## NOTAT

Slagelse Kommunes udtalelse vedr. indhold og omfang af miljørapporten for solenergianlæg ved Tjæreby øst for Skælskør

### Revideret udtalelse

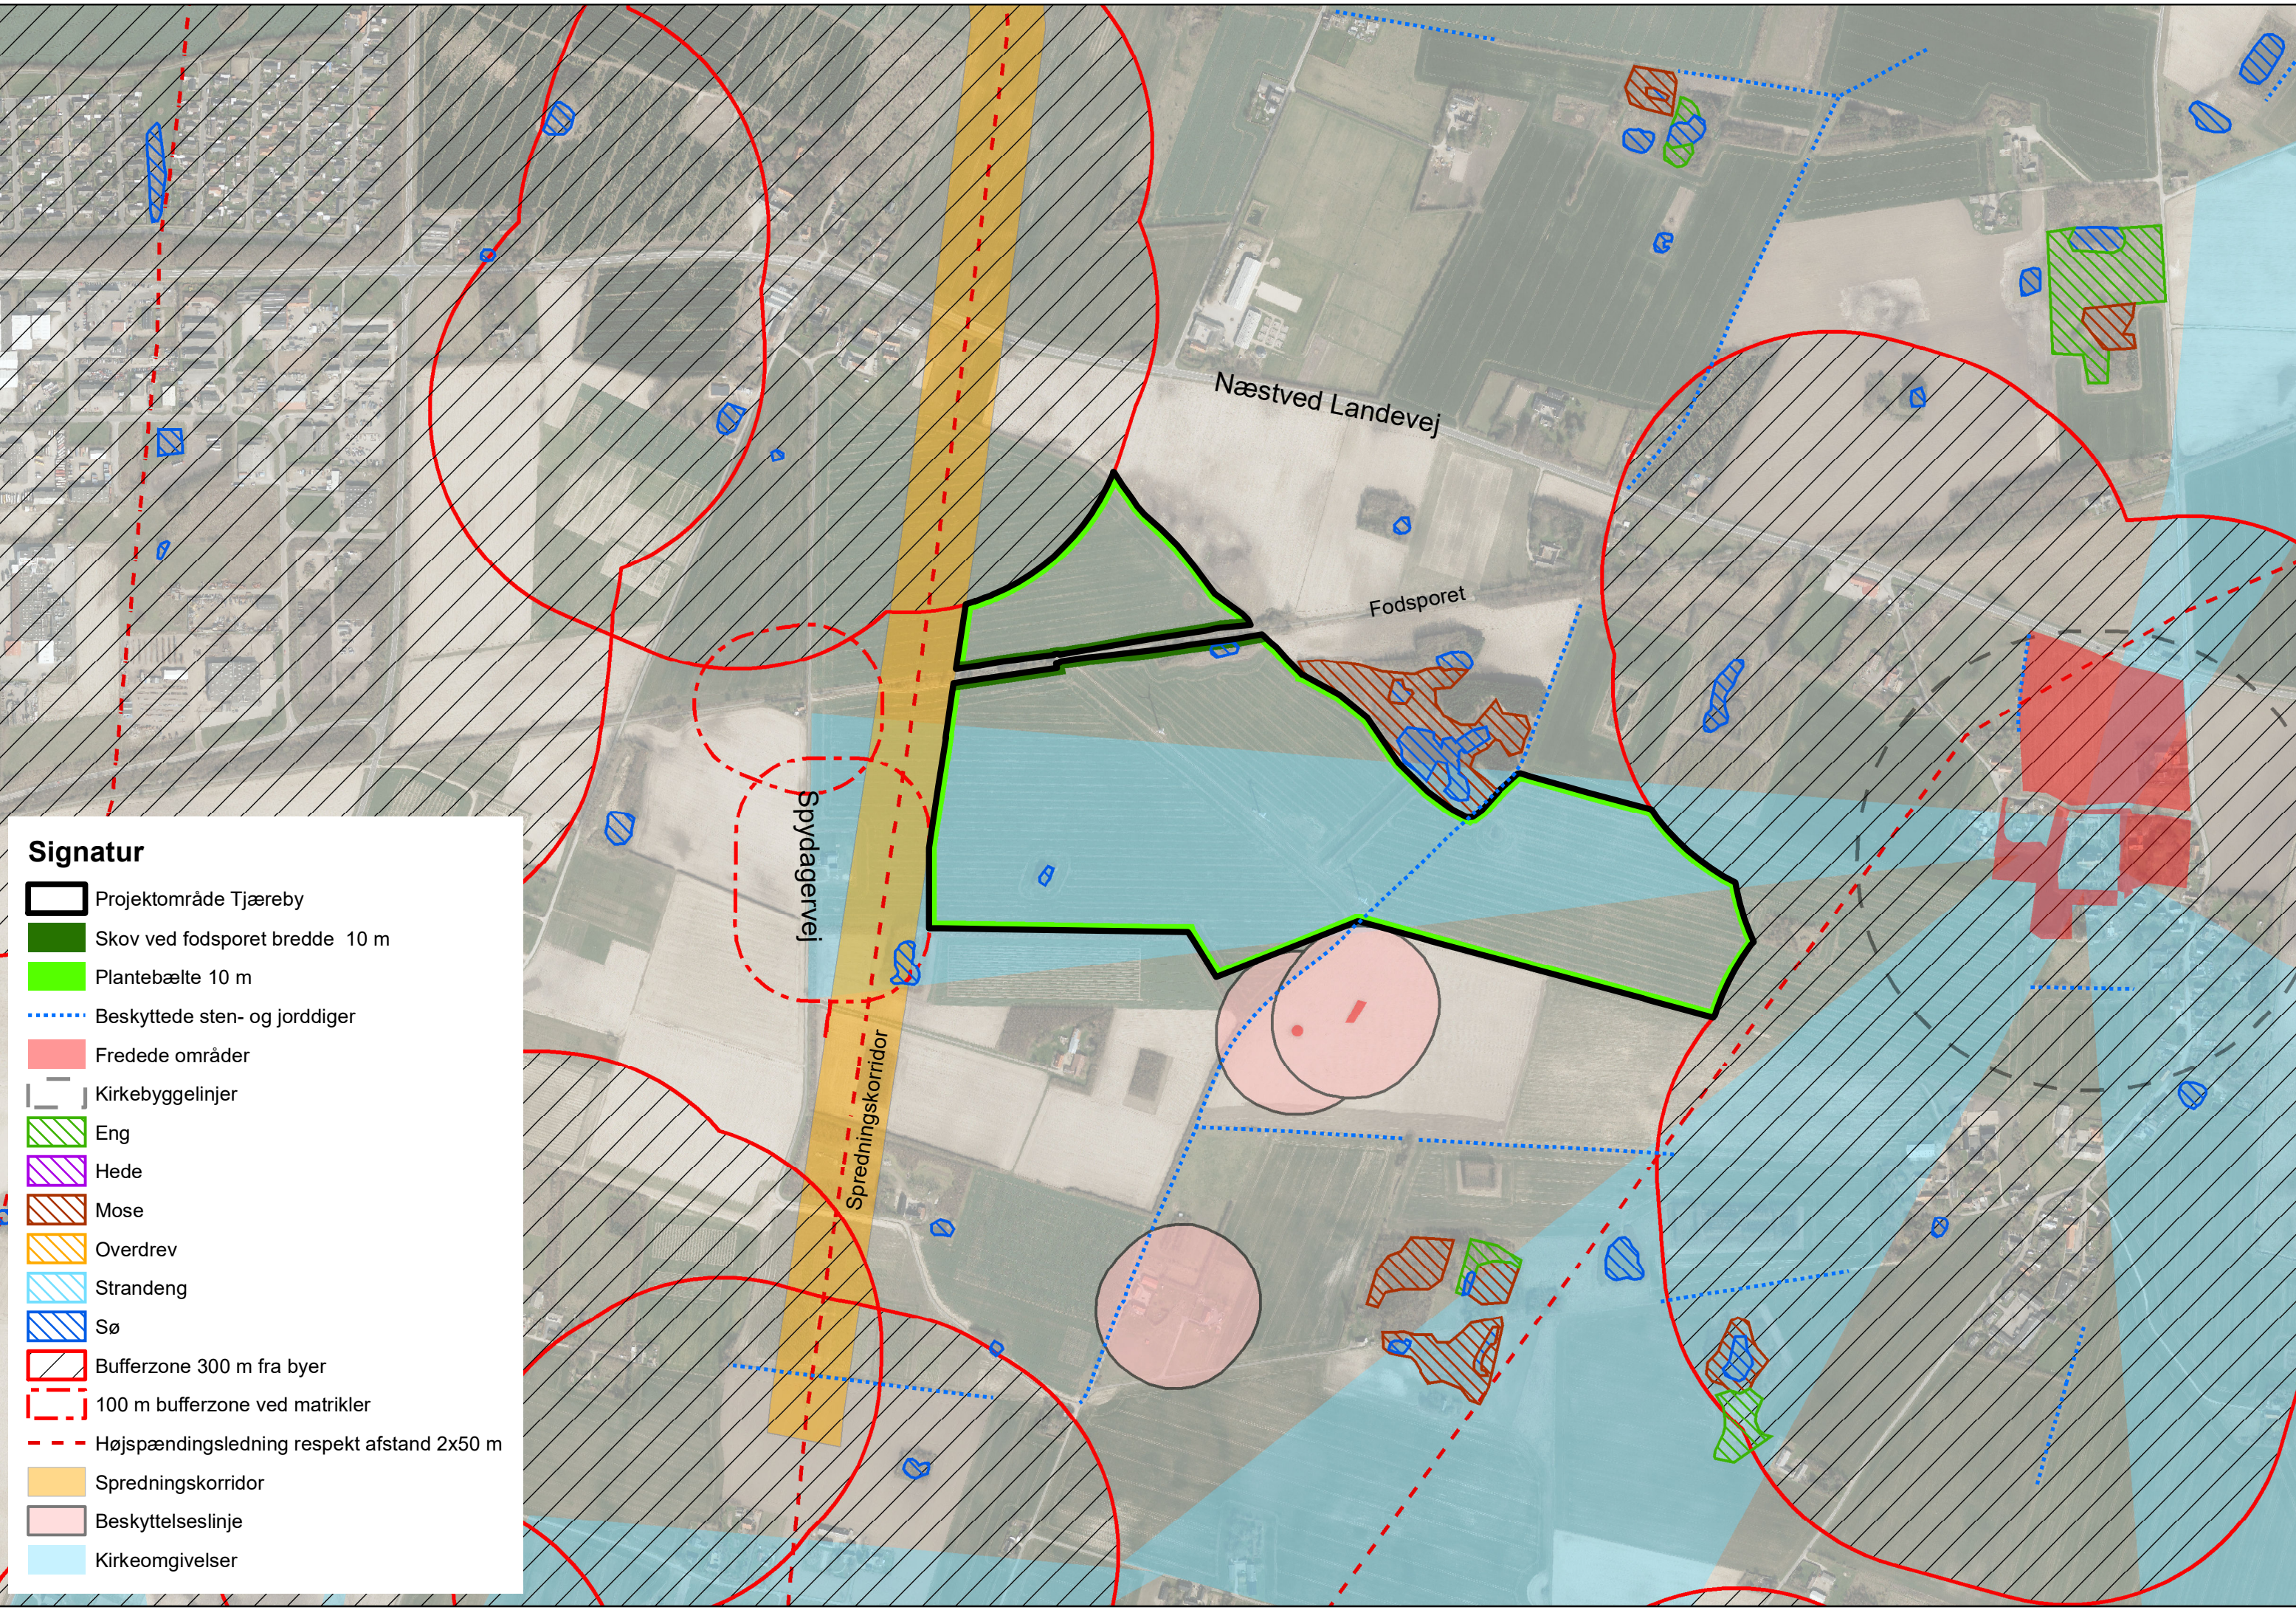
16. Kommuneplan 2021, Grønt Danmarkskort: Det skal vurderes om projektet påvirker "korridoren" og den "potentielle korridor".

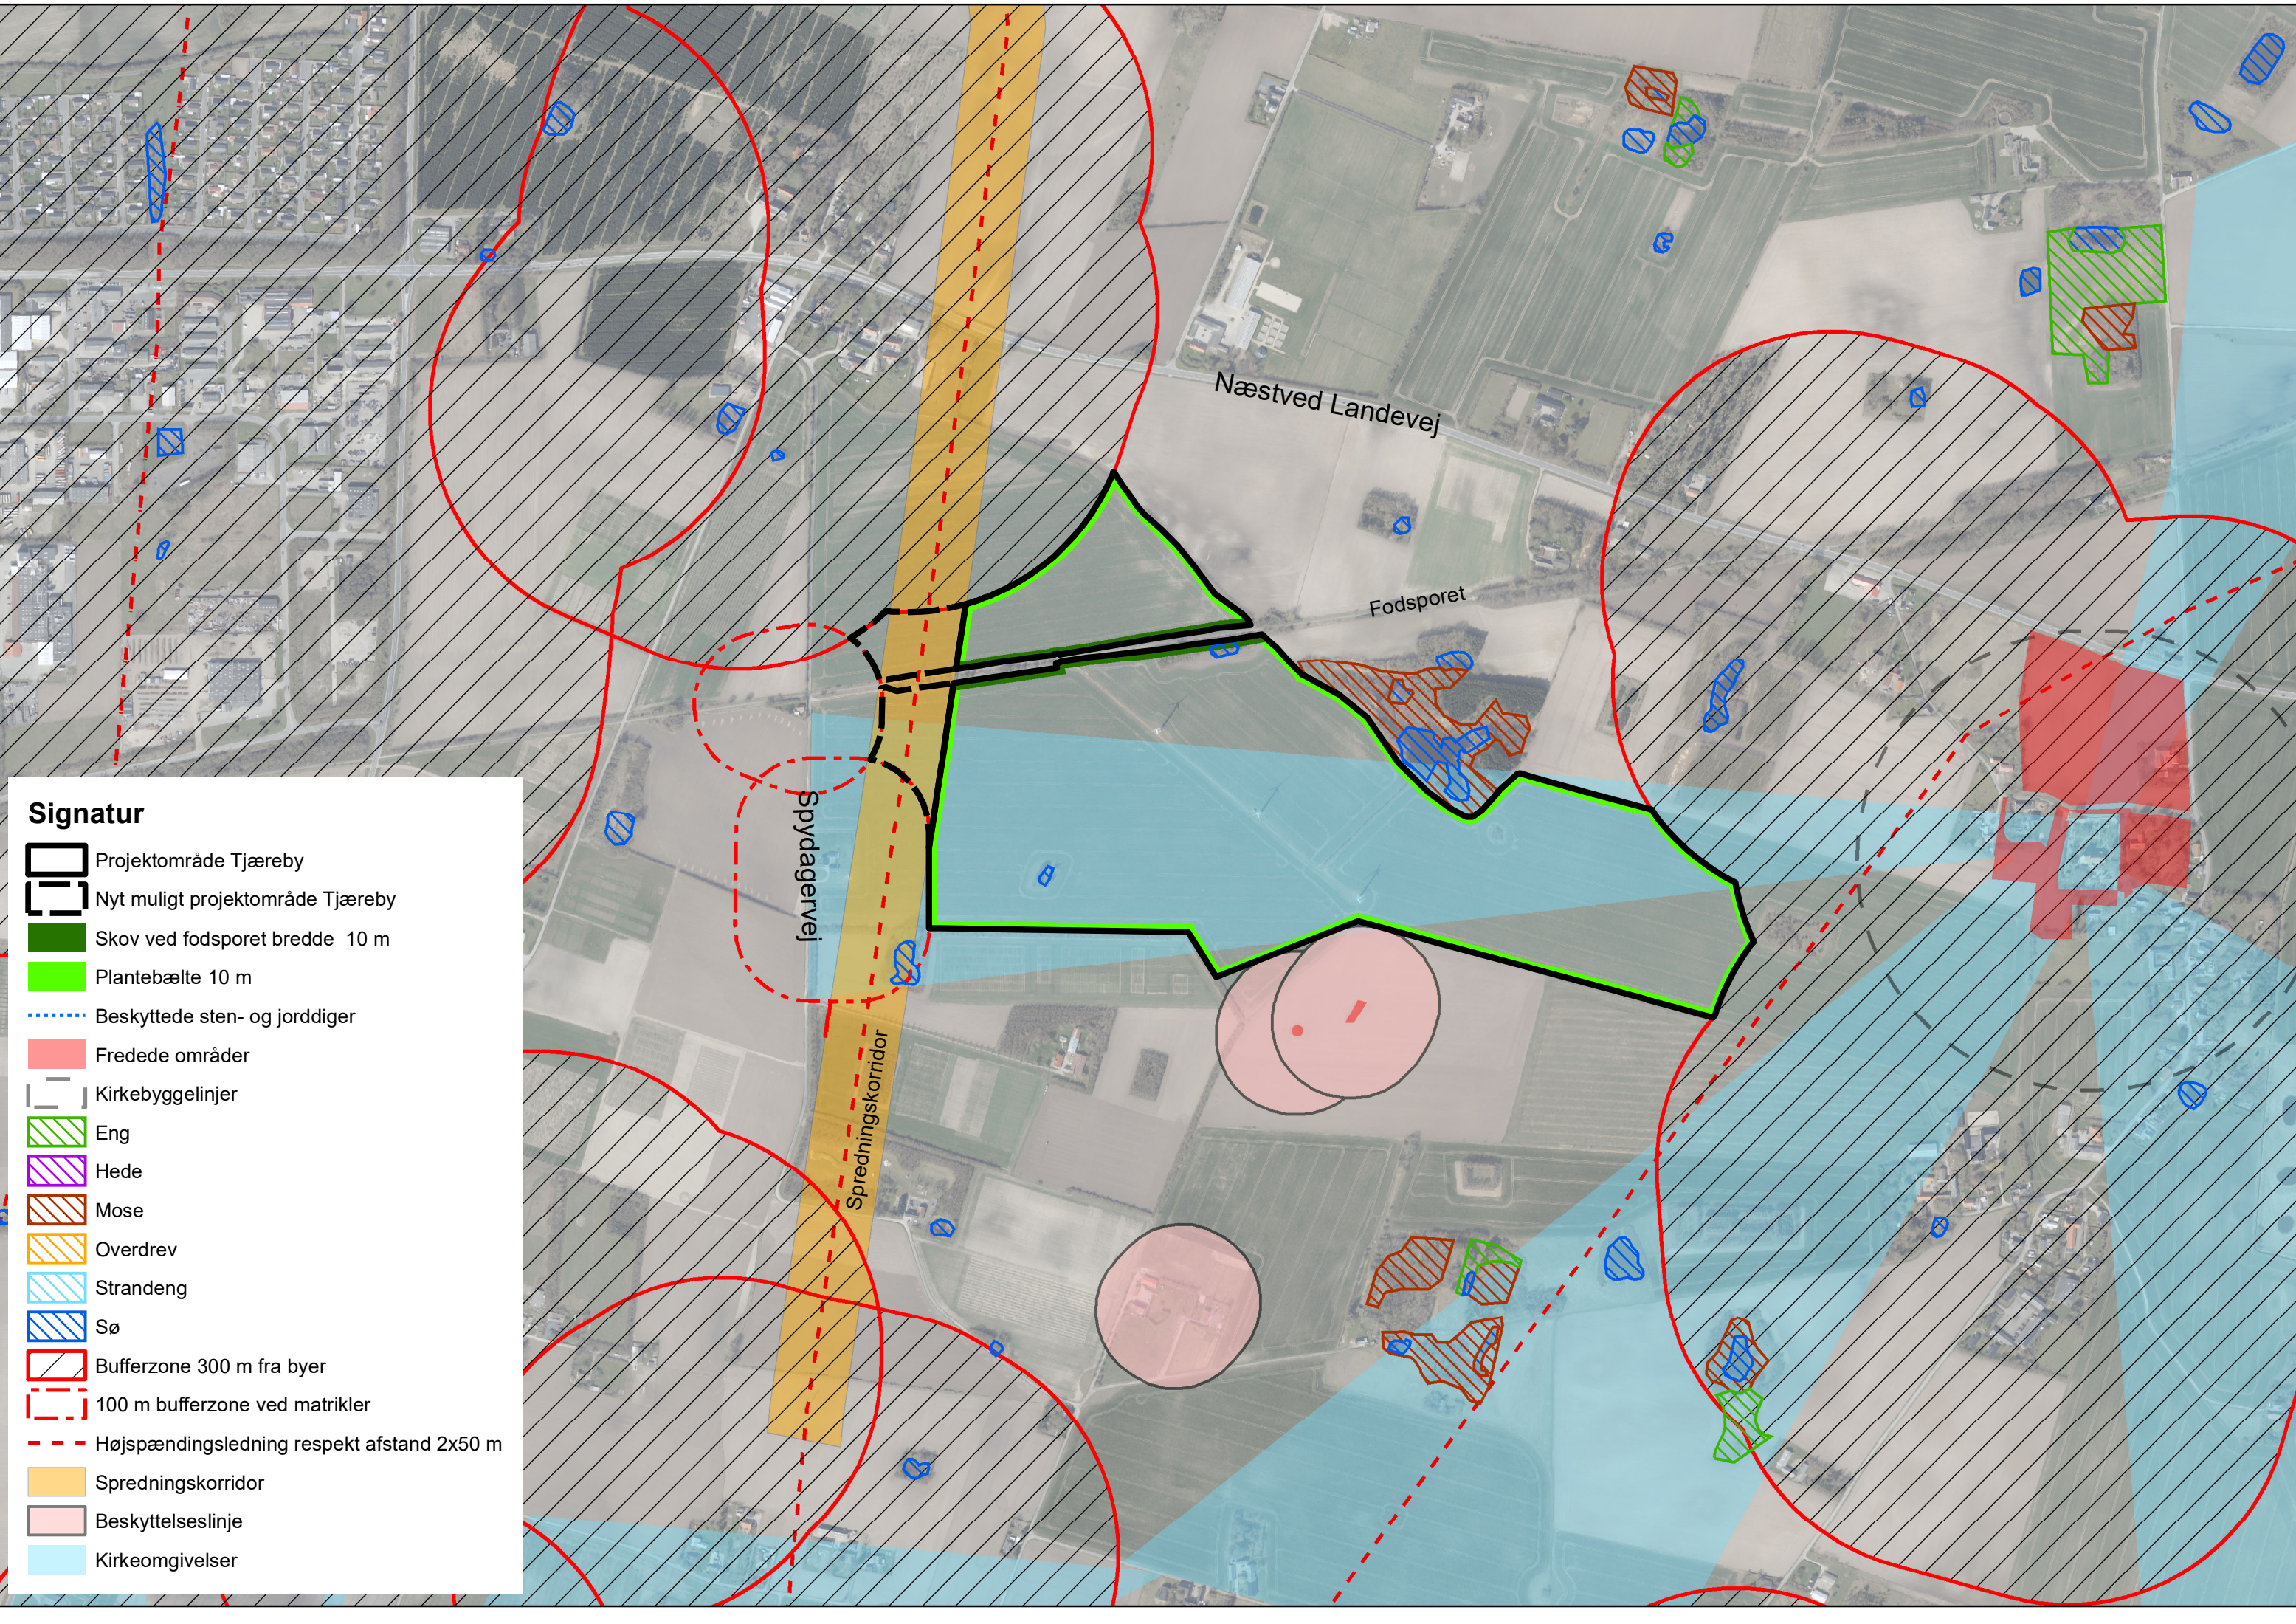
Den nye afgrænsning af projektområdet afspejler dermed udvalgets ønsker om at holde en afstand på 300 meter til Tjæreby og Tystofte samt 100 meter til ejendommene på Spydagervej. Derved udgår arealerne øst for højspændingsledningen, da de ligger indenfor 300 meterzonen til Tjæreby. Respektafstanden til eksisterende højspændingsluftledning skal respekteres. Slagelse Kommune er opmærksom på, at Energinet har et verserende projekt om kabellægning af 132 kV ledninger som erstatning for de eksisterende højspændingsluftledninger. De kommende jordkabler vil ligeledes omfatte en respektafstand som skal respekteres. Når jordkablerne er etableret og idriftsat, forventes de eksisterende højspændingsluftledninger at blive nedtaget. Det betyder, at projektafgrænsningen kan udvides mod vest frem til de på Bilag 6b viste 100 meter og 300 meter afstandskrav til hhv. enkelt boliger langs Spydagervej og Tystofte. Den mulige udvidelse af projektområdet, såfremt højspændingsluftledningerne nedtages, er vist på kortbilag - projekt\_tjaereby\_160622.

Projektafgrænsningen ved de to fortidsminder justeres, så afgrænsningen respekterer fortidsmindebeskyttelseslinjerne.

Langs Fodsporet udlægges et 10 meter bredt beplantningsbælte med en beplantning der skaber en skoveffekt. Her skal det sikres, at der ikke sker en skyggepåvirkning af særligt de sydvendte skråninger langs Fodsporet af hensyn til evt. forekomster af Markfirben. Der etableres en 10 meter bred afskærmende randbeplantning rundt om projektområdet i øvrigt. Beplantning etableres med naturligt hjemmehørende træer og buske. § 3 områdets tilstand må ikke ændres i forbindelse med projektet. Det skal derfor sikres, at der ikke sker en udskygning fra randbeplantningen af beskyttede vandhuller samt tilførsel af næringsstoffer til beskyttede vandhuller fra eksempelvis løvfald.
